Projet éolien des Monts de Chalus

Dossier de Demande d'Autorisation Environnementale (DDAE)

Réponse écrite à l'avis de l'Autorité environnementale

Juillet 2020

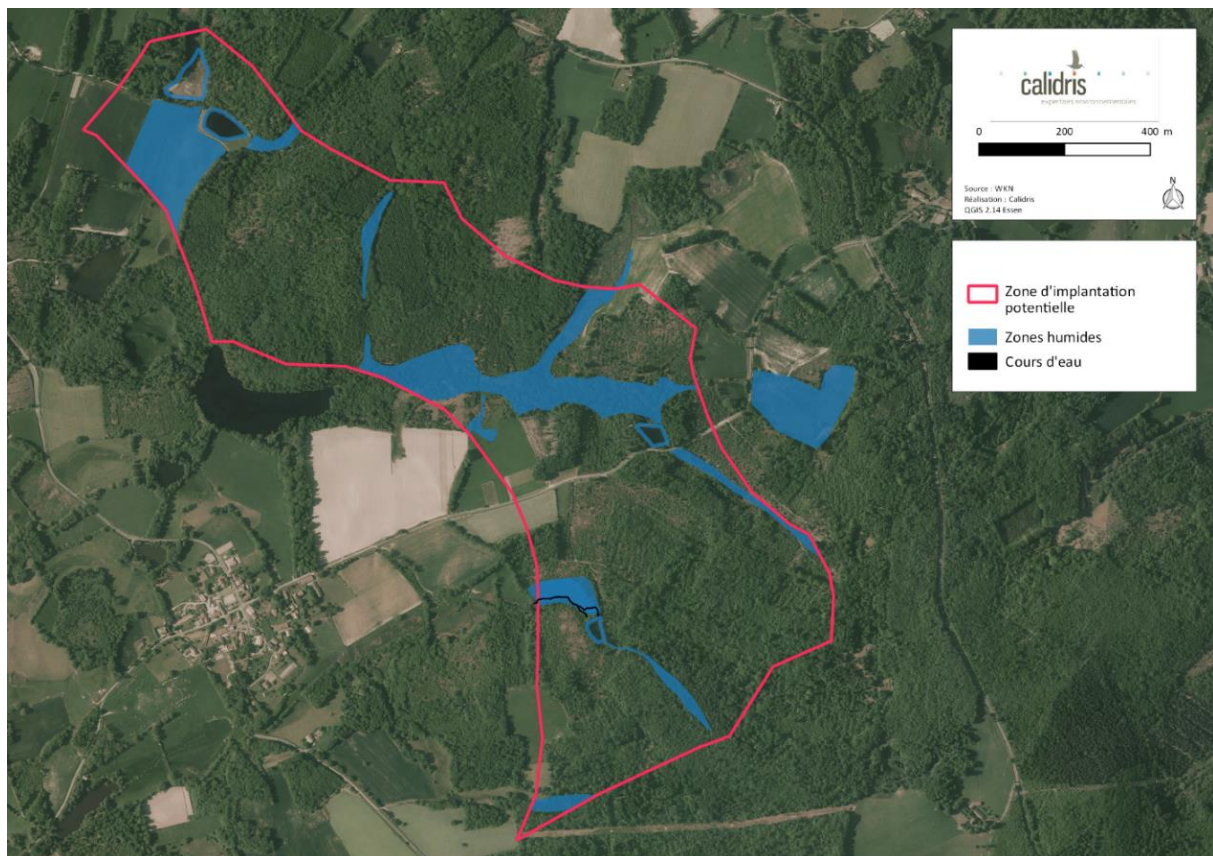
Observation n° 3 : La MRAe demande au porteur de projet de ré-évaluer l'impact sur les zones humides au regard des évolutions règlementaires survenues en juillet 2019 portant sur les critères de caractérisation des zones humides.

Réponse apportée : Il convient avant tout de rappeler qu'au jour du dépôt du dossier en mai 2019, la réglementation française définissait une « zone humide » par la présence d'un sol caractéristique d'une zone humide et par la présence d'une végétation caractéristique d'une zone humide. Au regard de l'état initial du volet milieux naturels réalisé par le bureau d'étude Calidris, de telles conditions
